**DISCREPANCIAS ESTUDIO TARIFARIO DE LAGO PEÑUELAS S.A. PARA EL
PERÍODO 2015-2020**

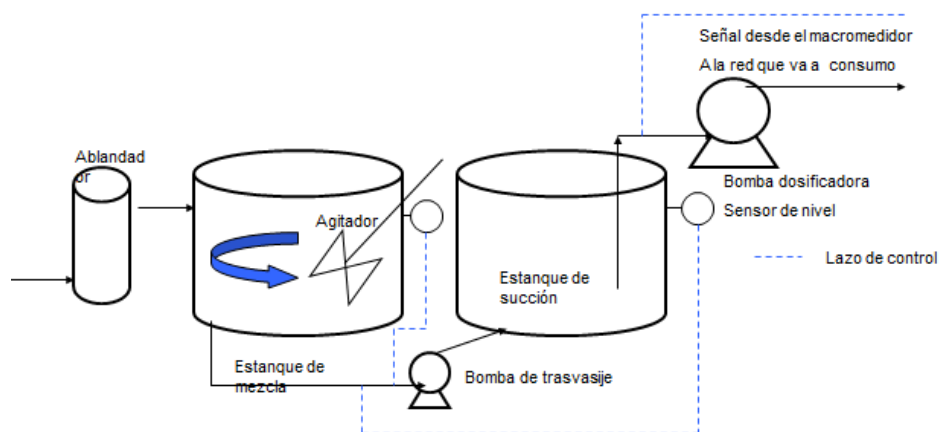
Se discrepa de la valorización del centro de fluoración Peñuelas por M\$17.751 entregada por la SISS en su estudio de la empresa modelo debido a la omisión de partidas y precios unitarios.

La matriz de centros de fluoración de la SISS no incluye todas las partidas. Lo anterior se traduce en menores costos totales por centro de fluoración de la SISS que los que se determinan a partir de las cubicaciones de la Empresa.

La matriz de centros de fluoración utilizada por la SISS no refleja todas las partidas necesarias para su materialización.

En la siguiente figura se muestra algunas de las instalaciones anexas necesarias para el funcionamiento de equipos tales como estanque, sensor de nivel, agitador mecánico, etc.

En su reemplazo, se solicita utilizar la valorización de centros de fluoración por M\$ 43.161 determinados en el estudio de la empresa.

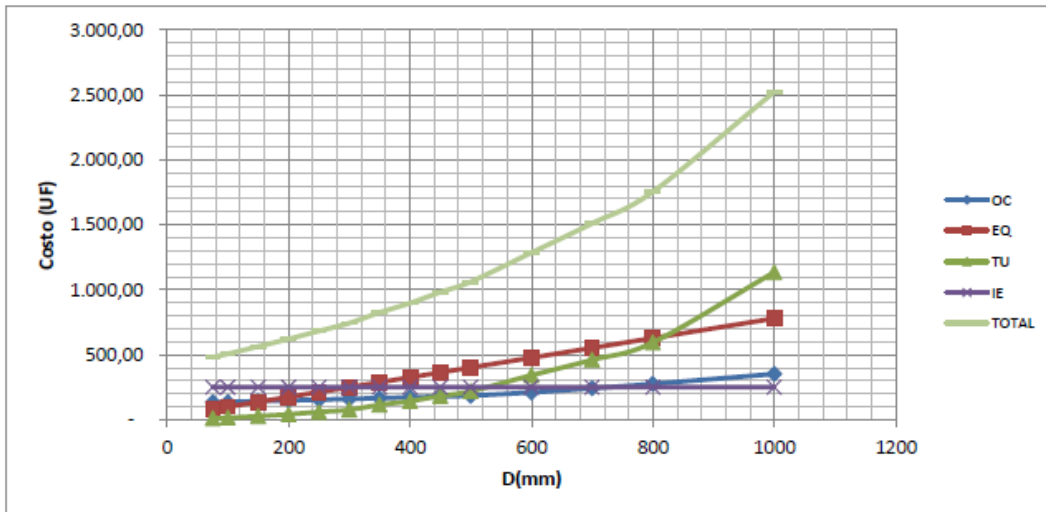
El macromedidor considerado por la empresa corresponde un medidor magnético y por lo tanto requiere de instalación eléctrica local, la cual se ha valorizado en M\$ 6.421,02, Este valor se ha obtenido de la cubicación de una obra tipo para distintos diámetros, con lo cual se construyó una función de costo. El detalle fue presentado en el informe denominado “Modelamiento del sistema de producción del Gran Valparaíso. Informe Final. Anexo N° 6: Valorización”, entregado en el intercambio de estudios tarifarios, y que puede resumirse en la siguiente curva:

Al comparar los montos de inversión de la componente “Equipos”, es posible ver que la SISS presenta un valor inferior al de la empresa en MM\$ 1.927,65, lo cual explicaría que consideró un medidor mecánico en vez de uno magnético, dado que el primero es más económico que el segundo. Si sumamos al valor total SISS propuesto para su macromedidor de MM\$ 10.128,54 el costo de la instalación eléctrica y la instalación de un medidor de mayor precisión, llegamos a un valor total de MM\$ 18.477,21 muy cercano al valor estimado por la empresa.

Considerando que la SISS no consideró instalaciones eléctricas y que aparentemente consideró un medido mecánico de insuficiente precisión para medir el agua de una interconexión entre empresas sanitarias, se solicita considerar la obra propuesta por la empresa, con una inversión que alcanza los M\$ 18.929,95

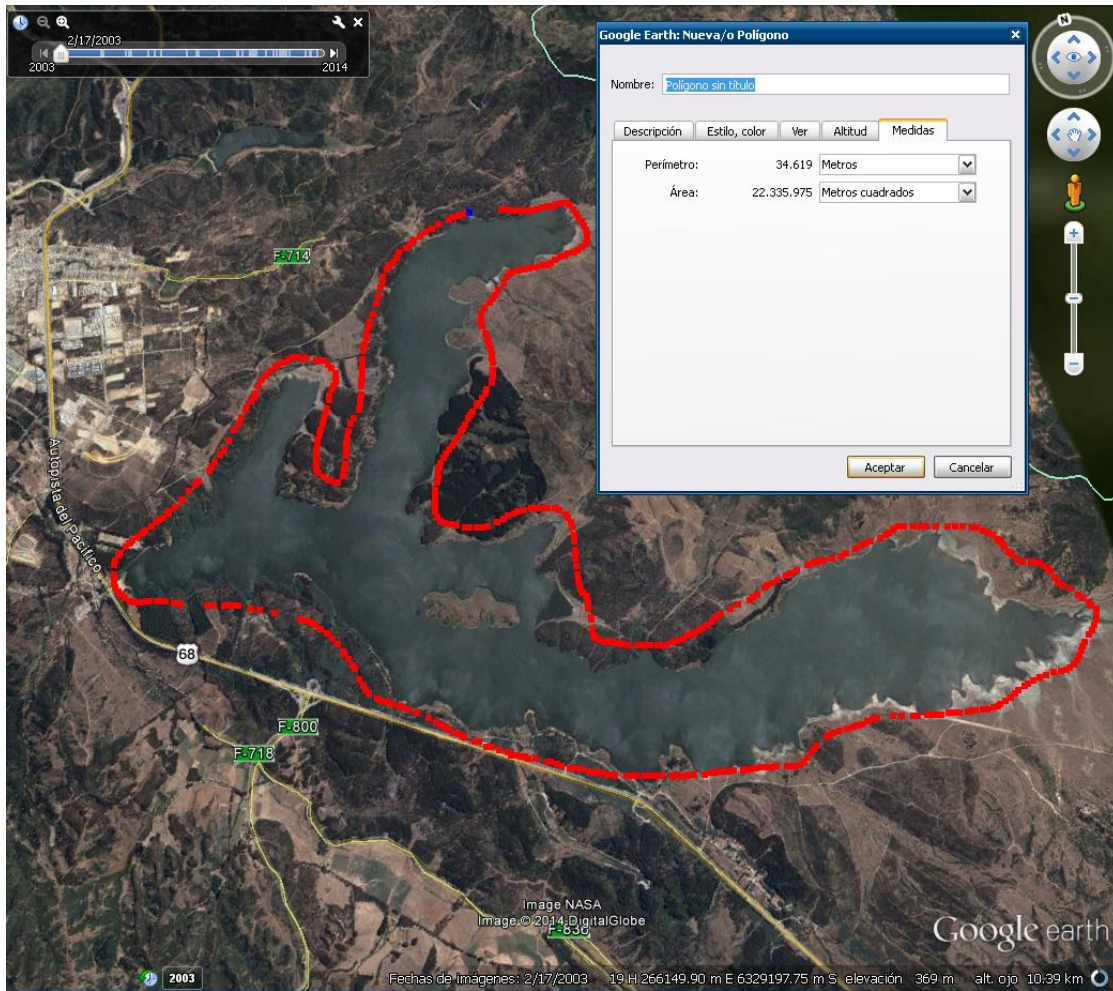
La empresa postula que la superficie necesaria para el embalse Peñuelas es de 1.700.000 m², valor que resulta conservador al revisar la superficie que utiliza el embalse cuando este se encuentra a plena capacidad.

En efecto, al revisar una imagen satelital del embalse a plena carga se comprueba que la superficie real del mismo es superior a 20.000.000 m², más de 10 veces el valor postulado por la empresa.

Por todo lo anteriormente expuesto se solicita reemplazar el monto de 40,8 MM\$ considerado en el estudio de la SISS por el valor de 85,246 MM\$ postulado en el estudio de la empresa.

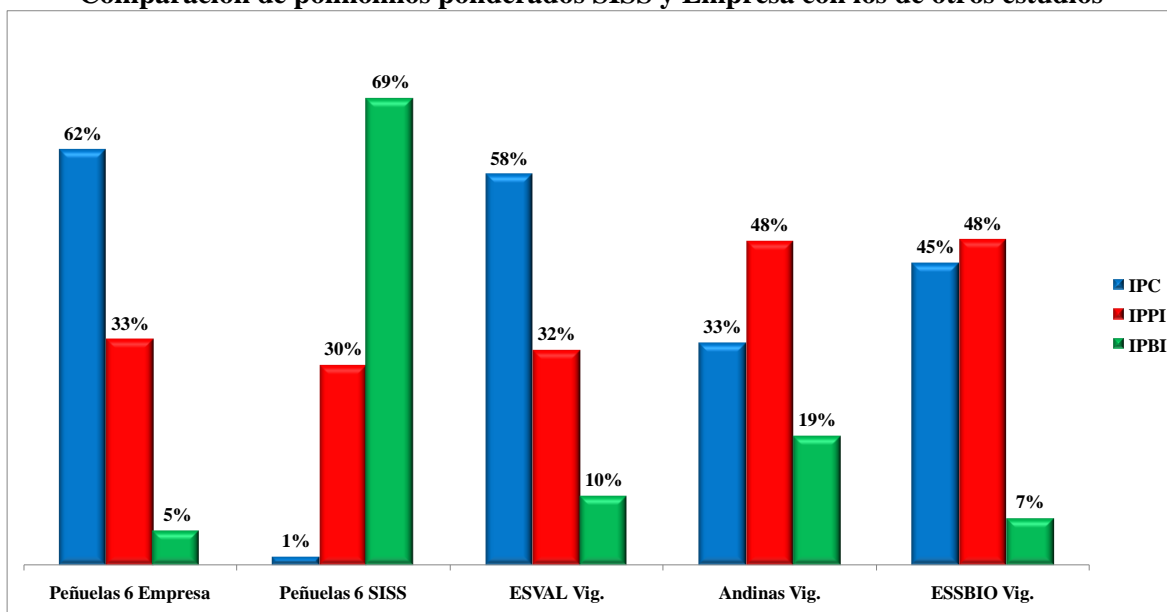
Como se ve en la tabla, los resultados presentados por la SISS en el anexo oficial de resultados otorgan una ponderación inusualmente alta para el IPPI y el IPBI, e inusualmente baja para el IPC. Al calcular el polinomio ponderado de la empresa modelo

de la SISS, la ponderación total asignada al IPC en la empresa modelo apenas alcanza el 1%, valor extremadamente bajo si se lo compara con los resultados de cualquier otro estudio tarifario.

Otra característica excepcional de los polinomios presentados por la SISS la constituye la equivalencia de los tres polinomios de producción.

Dada la configuración de los cargos tarifarios y las fórmulas que los generan (definidas por decreto, y establecidas en las bases del presente proceso tarifario) es extremadamente improbable que los polinomios de las tres tarifas de producción se acojan a un mismo polinomio de indexación.

En vista de lo anterior, los polinomios a aplicar debiesen ser los presentados por la empresa, que no presentan ninguno de los problemas descritos.

Comparación de polinomios ponderados SISS y Empresa con los de otros estudios

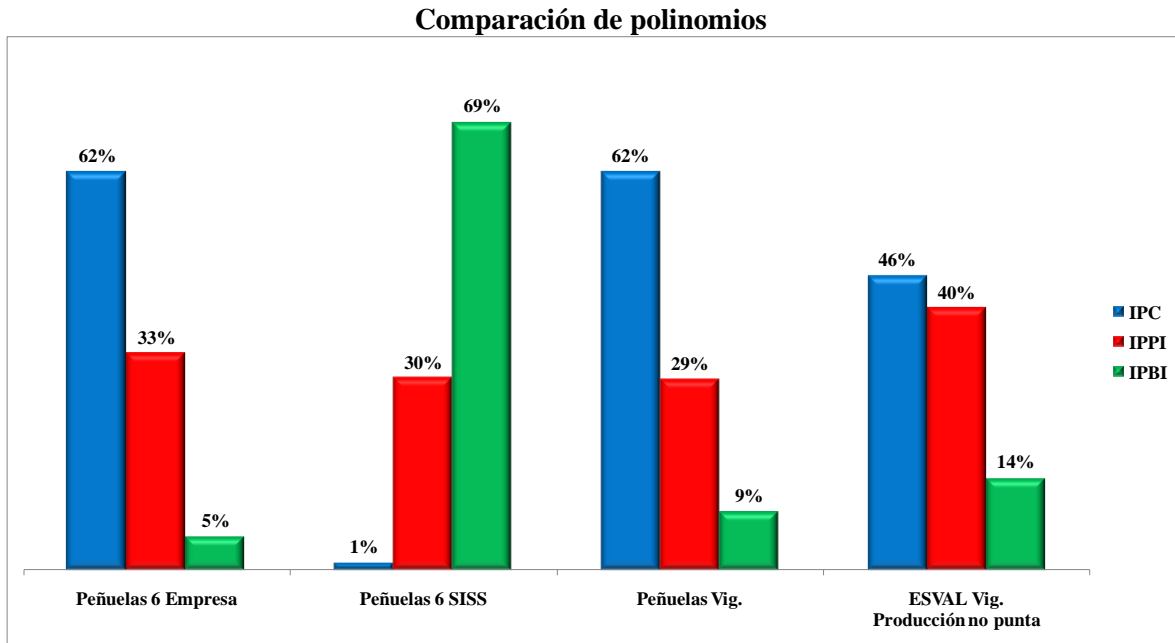
- 2) *Los polinomios presentados por la SISS no guardan ninguna relación con los polinomios vigentes comparables*

En el siguiente cuadro se muestran los polinomios presentados por la SISS y la Empresa, comparados con el polinomio vigente de Peñuelas (producción AP), y del cargo por producción AP en periodo no punta de ESVAL.

En el estudio de la SISS no se presenta ningún fundamento que justifique el cambio radical propuesto por la SISS para el polinomio de Peñuelas.
